**Synopse der Stellungnahmen  
aus der Beteiligung der öffentlichen Stellen  
für den Kreis Paderborn und  
die kreisangehörigen Kommunen  
zur 1. Änderung des Regionalplans OWL  
(Wind/Erneuerbare Energien)  
für den Regierungsbezirk Detmold**

Beteiligungsverfahren gem. § 9 Abs. 2 ROG i.V.m. § 13 LPIG NRW  
vom 01.10.2024 bis 11.11.2024

## 1032460\_001, Stadt Büren

Auszug aus der Kartendarstellung vom  
20.08.2024  
Quelle: Bezirksregierung Detmold

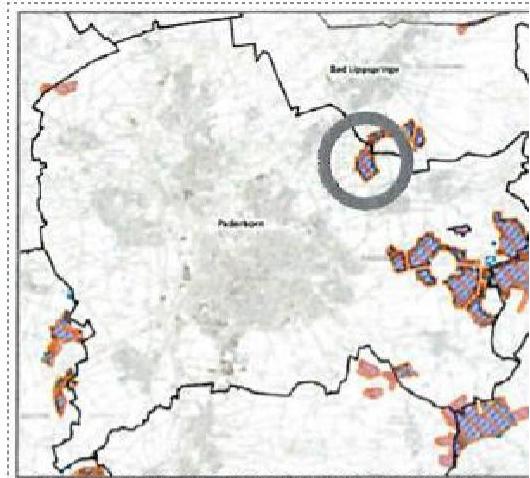
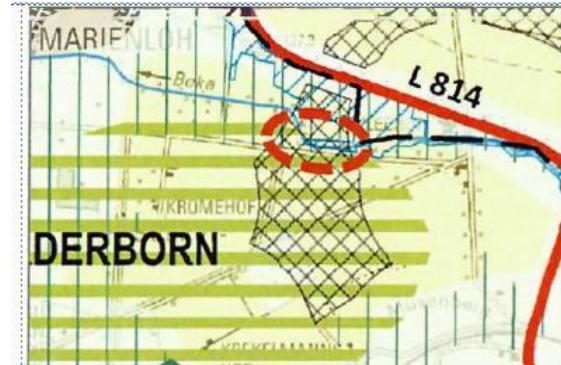
Inhalt	Abwägung
<p>1.2 Fläche südöstlich von Marienloh [Abb.2], [Abb.3]</p> <p>Gegen die zusätzliche Festlegung einer Fläche zwischen zwei bestehenden Windkonzentrationszonen bestehen Bedenken.</p> <p>Die Fläche sollte auf die beiden im Rahmen der 146. FNPÄ der Stadt Paderborn festgesetzten Windkonzentrationszonen reduziert werden.</p> <p>Erläuterung:</p> <p>Im Rahmen der Erarbeitung der 146. FNPÄ galt das Prinzip „Rotor-in“. Das heißt, dass die Windenergieanlage (WEA) vollständig (inkl. Rotorblatt) innerhalb der Windkonzentrationszone liegen muss. Für die zukünftig im Regionalplan festgelegten Windenergiebereiche gilt das Prinzip „Rotor-out“. Hier muss der Mastfuß innerhalb der festgesetzten Fläche liegen. Die Rotorblätter dürfen jedoch außerhalb liegen. Laut Aussage der Bezirksregierung wurde ein Rotorradius von 75 m (Referenzanlage) im Zusammenhang mit dem 1 Änd ReoionalolanOWL-Ent-Rotor-out-</p>	<p><b>Abwägungsvorschlag</b> Der Anregung wird nicht entsprochen.</p> <p><b>Begründung</b></p> <p>Kompensationsmaßnahmen im Rahmen der naturschutzrechtlichen Eingriffsregelung haben zum Ziel, Beeinträchtigungen, die sich durch Eingriffe in Natur und Landschaft wie z.B. durch Bebauung, Verkehrstrassen oder ähnliche Maßnahmen ergeben, zu kompensieren, indem Flächen mit geringerer naturschutzfachlicher Wertigkeit durch Naturschutzmaßnahmen aufgewertet werden.</p> <p>Aus der Überlagerung einer Kompensationsfläche mit einem WEB bleibt die Eigenschaft als Kompensationsmaßnahme unberührt, bzw. es besteht kein Anspruch die Fläche z.B. für die Anlage einer Windenergieanlage zur Verfügung zu stellen.</p> <p>Grundsätzlich besteht allerdings die Möglichkeit, in Abstimmung mit dem Träger der Maßnahme und der zuständigen Behörde Kompensationsmaßnahmen räumlich zu</p>

Aus Sicht der Stadt Paderborn ist der Bereich zwischen den beiden im Rahmen der 146. FNPÄ, festgesetzten Windkonzentrationszonen daher aus der Planung zur 1. Änderung des Regionalplans OWL (Wind/Erneuerbare Energien) zu streichen.

Auszug aus der Kartendarstellung vom  
20.08.2024  
Quelle: Bezirksregierung Detmold

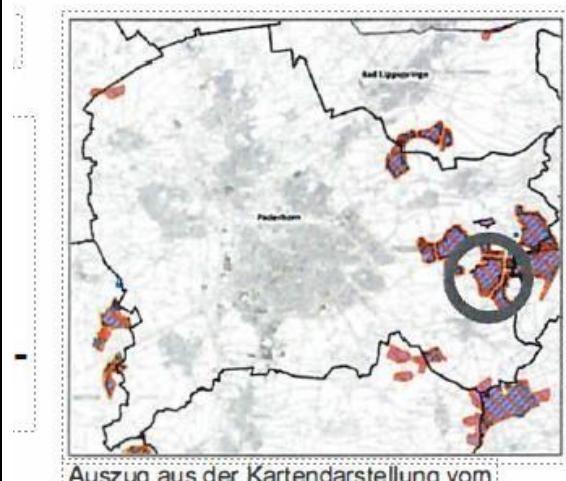
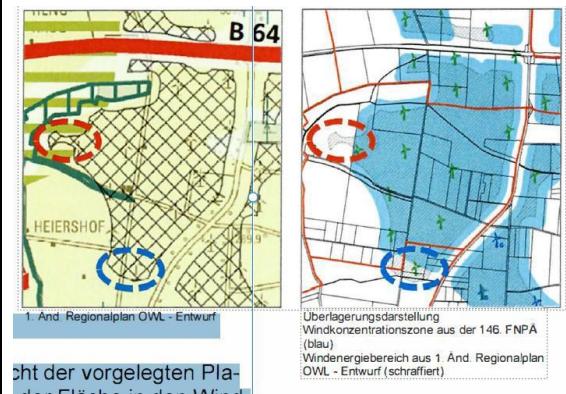
<p>1032708_010, Stadt Paderborn</p> <p><b>Inhalt</b></p> <p>1.7 Fläche nordöstlich von Dahl / südwestlich der Bundesstraße 64 1.7.1 Vorhandene Ausgleichsfläche</p> <p>Gegen die zusätzliche Festlegung des Windenergiebereiches im Westen bestehen aufgrund vorhandener Ausgleichsflächen Bedenken. Der Teilbereich sollte bis an die westliche Grenze der Windkonzentrationszonszone 6 aus der 146. FNPÄ, zurückgenommen werden. [Abb.14] Erläuterung: Im Rahmen der 1. Änderung des Regionalplanes OWL soll in den Windenergiebereich eine Ausgleichsfläche der Stadt Paderborn (roter Kreis) einbezogen werden, die bei der Aufstellung der 146. FNPÄ aufgrund der Einordnung als harte Tabufläche nicht als Windkonzentrationszone festgesetzt werden konnte. Die in Rede stehende Fläche liegt innerhalb des Flurstücks 34, Flur 3 in der Gemarkung Dahl und ist Teil einer angelegten Ausgleichsfläche. Es handelt sich dabei um Ausgleichsflächen, die u. a. über die textlichen Festsetzungen 1. Änd Regionalplan OWL - Entwurf in Bebauungsplänen planungsrechtlich gesichert sind. Da somit kommunales Planungsrecht der vorgelegten Planung entgegensteht, kommt die Einbeziehung der Fläche in den Windenergiebereich grundsätzlich nicht in Frage. [Abb.15] Nach Auskunft des zuständigen Fachamtes befindet sich auf dem Flurstück 34, Flur 3, Gemarkung Dahl eine städtische Sammelausgleichsfläche, welche im Jahr 2003 angelegt worden ist. Die Fläche gliedert sich in verschiedene kleinteilige Biotoptypen. Ein Großteil der Fläche wird als extensives Grünland bewirtschaftet. Zusätzlich säumen verschiedene Feldgehölze und eine Obstbaumallee die Kompensationsfläche. Folgende Eingriffe sind der Sammelausgleichsfläche zugeordnet: [Abb.16] - Teilausgleich für die Erschließungsanlagen im Bebauungsplan Nr. 62 V. Änderung „Mönkeloh“</p> <ul style="list-style-type: none"> <li>- Teilausgleich für die Bauflächen im Bebauungsplan Nr. 62 V. Änderung „Mönkeloh“</li> <li>- Teilausgleich für die Wohnbauflächen im Bebauungsplan Nr. D 116 C „Kleine Heide“</li> <li>- Teilausgleich für die Bauflächen im Bebauungsplan Nr. W 223 III. Änderung „Gewerbegebiet Mönkeloh“</li> <li>- Teilausgleich für die Erschließungsanlagen im Bebauungsplan Nr. 229 „Waldfläche Driburger Straße“</li> </ul>	<p><b>Abwägung</b></p> <p><b>Abwägungsvorschlag</b> Den Bedenken wird entsprochen.</p> <p><b>Begründung</b></p> <p>Kompensationsmaßnahmen im Rahmen der naturschutzrechtlichen Eingriffsregelung haben zum Ziel, Beeinträchtigungen die sich durch Eingriffe in Natur und Landschaft wie z.B. durch Bebauung, Verkehrstrassen oder ähnliche Maßnahmen auszugleichen. Das geschieht, indem Flächen mit geringerer naturschutzfachlicher Wertigkeit durch Naturschutzmaßnahmen aufgewertet werden. Aus der Überlagerung einer Kompensationsfläche mit einem WEB, bleibt die Eigenschaft als Kompensationsmaßnahme unberührt bzw. es besteht kein Anspruch die Fläche z.B. für die Anlage einer Windenergieanlage zur Verfügung zu stellen. Grundsätzlich besteht allerdings die Möglichkeit, in Abstimmung mit dem Träger der Maßnahme und der zuständigen Behörde, Kompensationsmaßnahmen räumlich zu verlagern. Dabei ist durch die Fachbehörde zu prüfen, ob zusätzliche Maßnahmen erforderlich werden. Kompensationsmaßnahmen, die bereits eine hohe landschaftsökologische Bedeutung aufweisen und ggf. als BSN im Regionalplan OWL festgelegt sind oder naturschutzfachlich als gesetzlich geschützte Biotope zu klassifizieren sind, werden im Planungskonzept entsprechend über diese Kriterien berücksichtigt.</p> <p>Sofern durch die Naturschutzmaßnahmen eine erhöhte Aktivität von windenergieempfindlichen Arten im Raum besteht, ist dies im Rahmen der Genehmigung entsprechend zu berücksichtigen. Auf den Grundsatz E4 (Keine landschaftsökologischen Aufwertungen im engeren Wirkbereich der Windenergiebereiche) und dessen Begründung bzw. Erläuterung, wird ergänzend verwiesen.</p>

Abb. 3: 500 m-Radius der Rotmilan-Brutplätze aus 2024 (Ausschnitt PB\_ALT\_1)

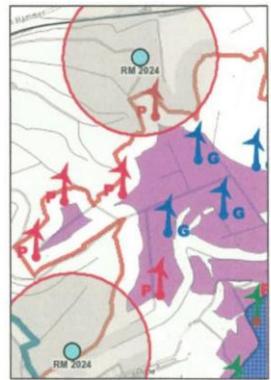
Auf der Grundlage der genannten aktuellen Daten zu Brutstandorten erfolgt wie angeregt eine Anpassung der Flächenabgrenzung der Windenergiebereiche WEB PB\_PB\_14PB\_DEL\_2 und PB\_PB\_15. Die grundsätzliche Nutzbarkeit dieser Bereiche wird damit nicht eingeschränkt.
